大型バス 車体装置（室内後写鏡）のリコールについて

（届出日：令和7年6月26日、作業開始日：令和7年6月27日）

リコール番号 5676

改善箇所説明図

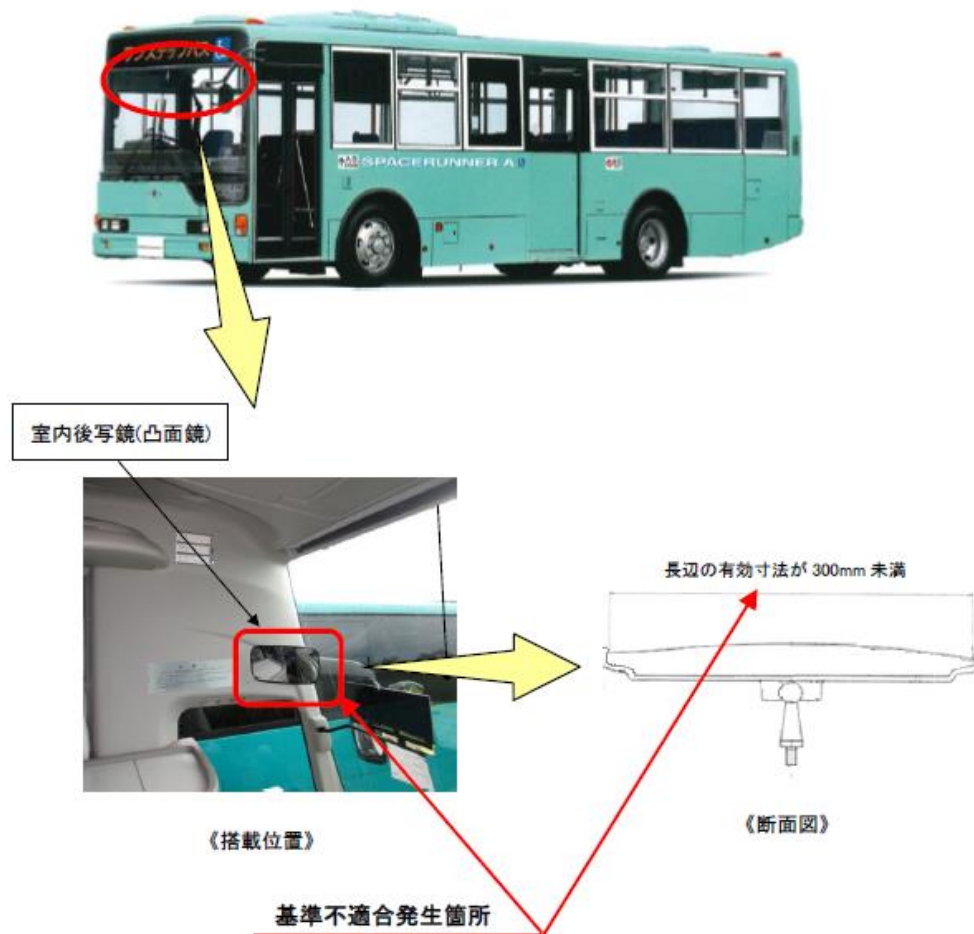
室内後写鏡(凸面鏡)において、設計検討不足のため、有効寸法 300mm 未満のものがある。
そのため、ワンマンバス構造要件に抵触するおそれがある。

全車両、有効寸法が法規に適合した室内後写鏡(凸面鏡)に交換する。

注：□ は、対策品に交換する部品を示す。
